LA PRATICABILITÉ DES PISTES CYCLABLES MARLYCHOISES ÉTAT DES LIEUX

Préambule

Ce présent document propose un état des lieux de certaines pistes cyclables de Marly-le-Roi, nouvellement ou anciennement aménagées. J'ai décidé de concevoir ce document suite aux nouvelles pistes créées dans la ville au cours de l'été dernier que j'ai pu pratiquer. N'étant pas expert en aménagement cyclable, il faudra prendre ce document comme ce qu'il est, le retour d'un usager, un échantillon d'expertise d'usage afin d'aider à l'amélioration des aménagements.

fig. 2. Début de la piste cyclable en provenant de la gare, avenue Jean Béranger, août 2023.

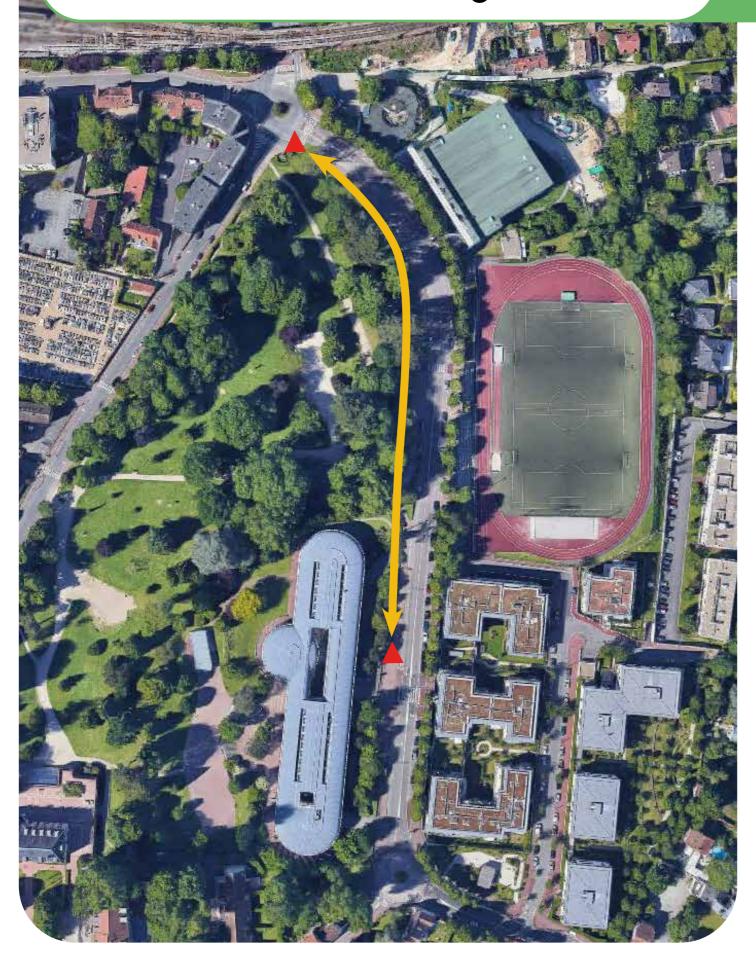
En plus de ce problème s'ajoute la difficulté d'accéder à la piste en venant du rond-point. En effet un panneau publicitaire (fig. 2 & 4) empêche de voir le début de celle-ci et si l'on pratique l'endroit pour la première fois, on le rate inévitablement. Étant un axe très emprunté par les collégiens à pied, le partage du trottoir engendre des conflits récurrents en semaine et il est donc

- Accès difficile
- Pas de continuité cyclable
- Conflits d'usage avec les piétons

fig. 7. Début de la piste cyclable, avenue Auguste Renoir.

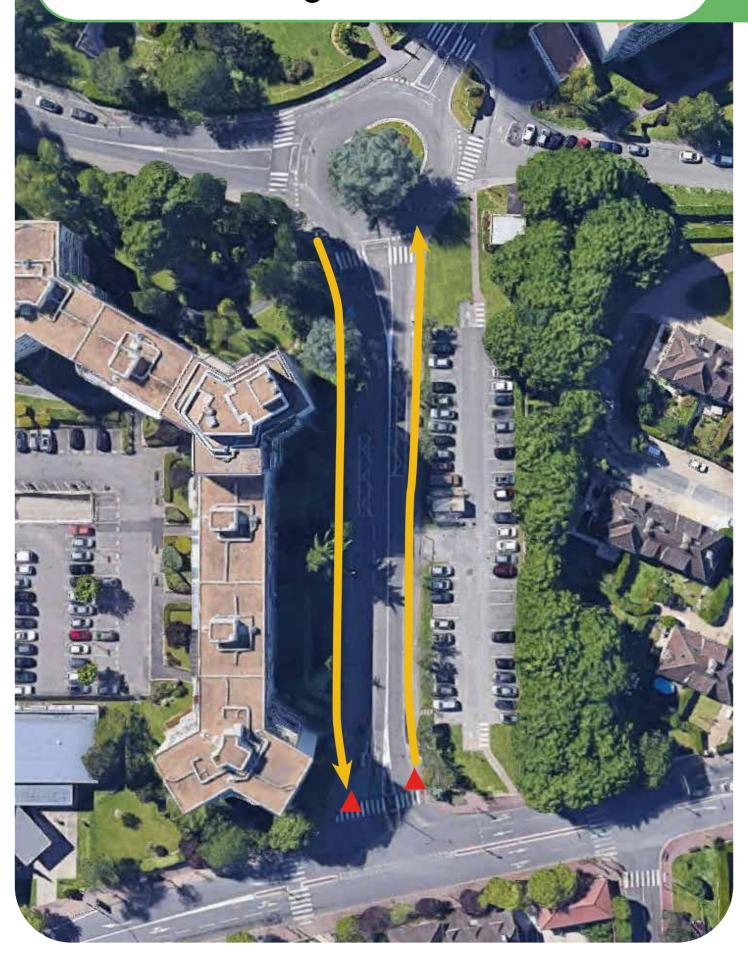
Ces pistes cyclables des deux côtés de la voie ne sont pas toujours bien utilisables. Les deux pistes se trouvent sur le trottoir, créant des conflits d'usage avec les piétons, surtout que la largeur du trottoir se réduit au niveau des arrêts de bus.

Dans le sens allant vers l'avenue de Saint-Germain-en-Laye, la piste est pratique si l'on veut tourner ensuite à droite, évitant d'éventuels conflits avec les voitures. Cependant, si l'on veut tourner ensuite à gauche, il devient difficile, voire dangereux, d'utiliser le sas vélo, les cyclistes devant doubler par la droite (fig. 5). Dans le sens venant de l'avenue de Saint-Germain-en-Laye, il est difficile de rentrer sur la piste cyclable, son accès étant peu visible (fig. 7).

La courte distance de ces pistes (100 m) et la non-continuité cyclable par la suite n'incite pas les cyclistes à les emprunter. Ils préfèrent rester sur la route plutôt que sortir et se réinsérer sur la voie une vingtaine de secondes après.

- Pas de continuité cyclable
- Conflits d'usage avec les piétons
- Pas utilisable pour tourner à gauche

fig. 10. État de la piste cyclable, rue de Titreville, août 2023.

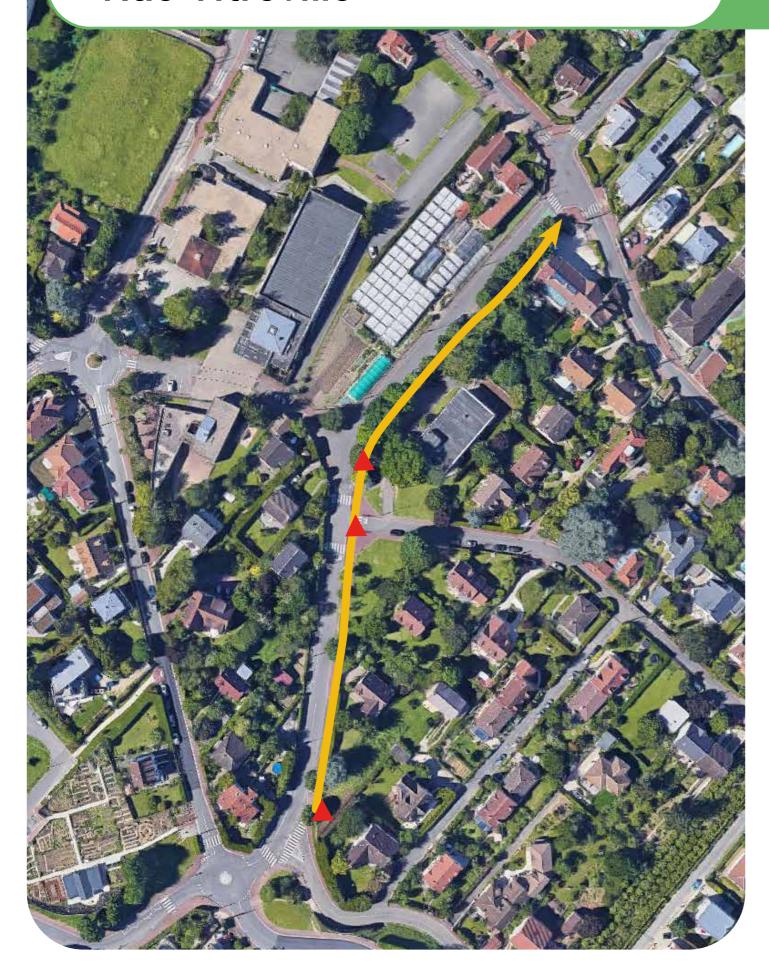
La piste cyclable dans cette rue n'est utilisable que dans un seul sens, celui de la descente. Le fait de devoir rentrer et sortir de la piste cyclable en descente peut favoriser des erreurs des cyclistes menant à des chutes.

La piste est bien séparée du trottoir piéton avec la rangée d'arbres et il n'y a pas de conflit d'usage. Par contre la piste est étroite et les racines des arbres déforment la chaussée la rendant peu praticable et dangereuse (fig. 10).

Une piste sécurisée pour les vélos devrait être installée dans le sens de la montée plutôt que celui de la descente car les vélos, ayant une allure beaucoup moins rapide, sont mis en danger par les dépassements, souvent très proches, des voitures.

- Accès difficile
- Nombreux obstacles
- Seulement dans la descente

fig. 11 & 12. Schéma montrant le parcours d'un cycliste, allée des épines, août 2023.

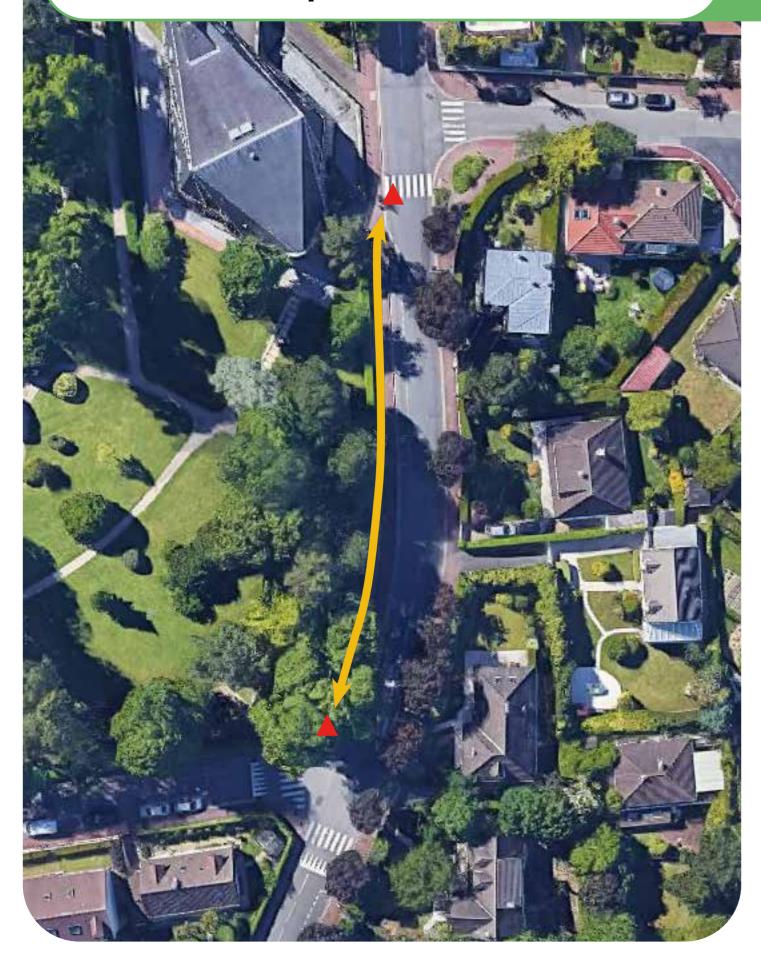
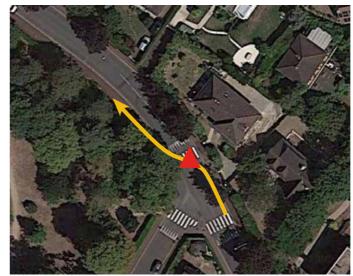
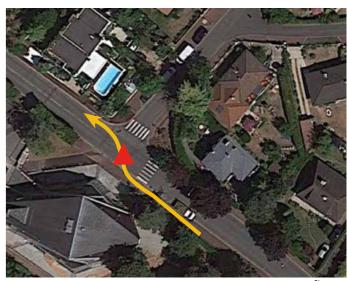
Les cyclistes allant dans le sens de la montée doivent se déporter sur la gauche de la route, créant des conflits avec les voitures arrivant de front en descente (fig. 11 & 13). Enfin, au terme de 80 m (20s à une vitesse de 15km/h), le cycliste doit se réinsérer et à nouveau faire attention aux voitures (fig. 12). Cet aménagement crée deux zones de conflit avec les voitures alors qu'auparavant il n'y en avait pas. Le fait de devoir changer fréquemment de direction pour entrer et sortir de la piste favorise les erreurs et les chutes.

La piste étant sur le trottoir, de nouveaux conflits d'usage sont alors créés avec les piétons.

- Accès difficile
- Pas de continuité cyclable
- Conflits d'usage avec les piétons

fig. 16. à fig. 20. Différents obstacles sur la piste cyclable, avenue Paul Čézanne, août 2023.

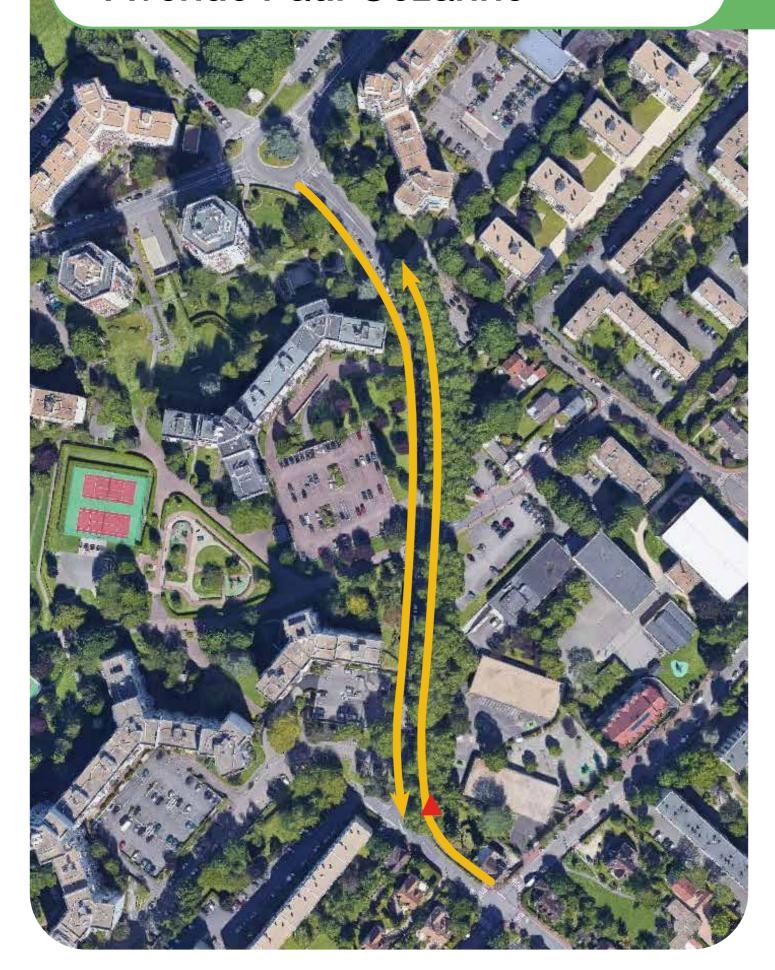
Cependant la piste comporte de nombreux équipements urbains qui viennent faire obstacle, perturbant l'usage (fig. 17 à 20). Le fait qu'une simple bande de peinture sépare la partie du trottoir consacrée aux vélos et celle pour piétons crée des conflits d'usage surtout qu'il y a beaucoup de familles avec des enfants qui marchent sur ces trottoirs.

Un des endroits de la piste comporte un virage qui n'offre que peu de visibilité et qui s'avère dangereux si un piéton empreinte la piste cyclable (fig. 14 & 16).

- Accès difficile
- Pas de continuité cyclable
- Conflits avec les piétons

fig. 24 à fig. 28. Changements entre trottoir et route pour la piste cyclable, avenue de l'Amiral Lemonnier, août 2023

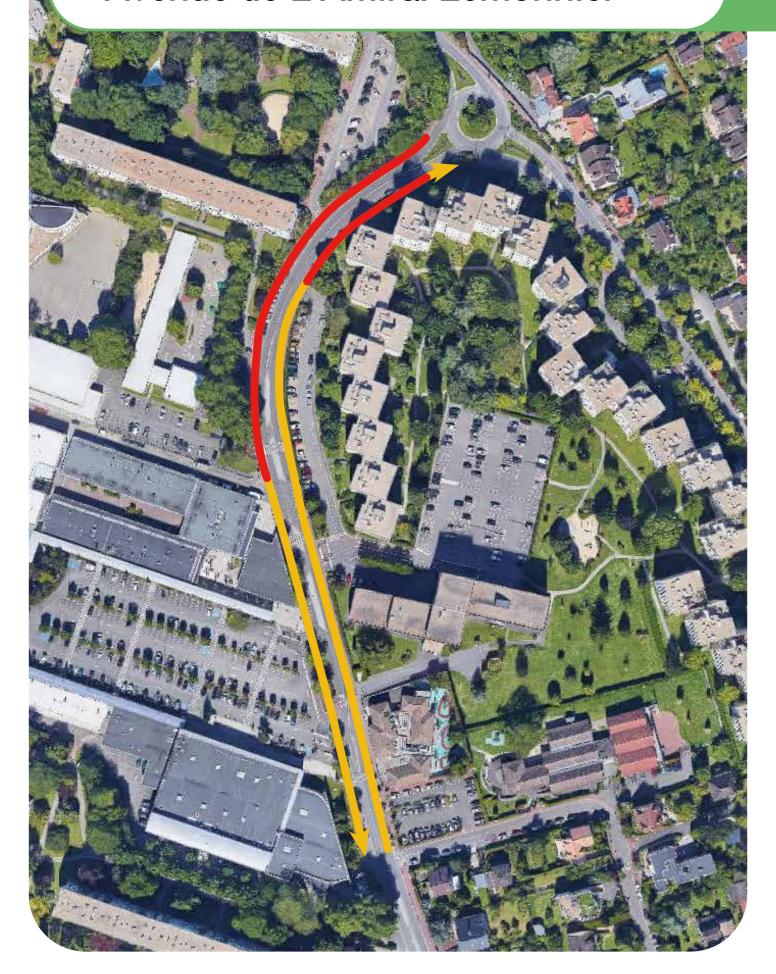
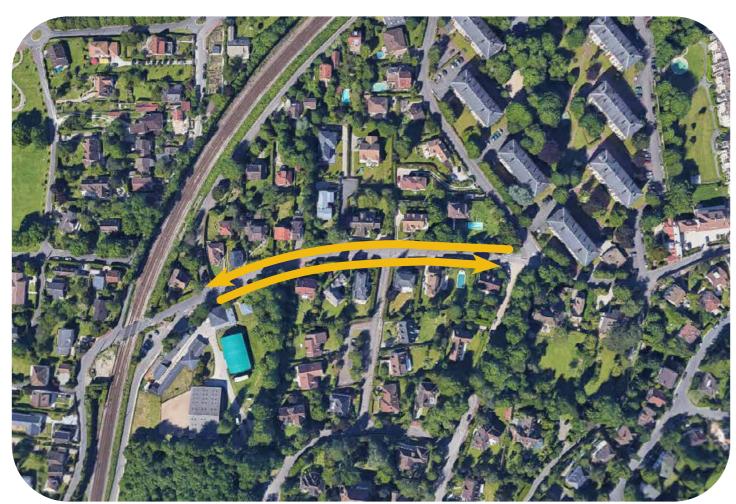
Cet aménagement est un choix judicieux pour permettre aux Marlychois d'aller faire leurs courses en sécurité dans cette zone avec une grande proportion de voitures. L'aménagement en face du centre commercial est très bien, il n'y a pas de perte d'espace ni pour les piétons ni pour les voitures. Les bandes cyclables permettent de bien faire comprendre aux voitures qu'il y a des vélos. La prochaine étape sera sûrement de pérenniser cet aménagement en faisant une vraie distinction avec la route grâce à un rebord.

La continuité de cet aménagement cyclable en allant vers le rondpoint de l'Europe est cependant moins bien exécutée. On retrouve les problèmes d'aller sur des trottoirs créant des conflits d'usage avec les piétons. Le fait d'entrer sur la piste et de la quitter quelques mètres après plusieurs fois mets plus en danger les cyclistes, les changements de direction fréquents favorisent les erreurs et les chutes.

- Pas de continuité cyclable
- Conflits d'usage avec les piétons
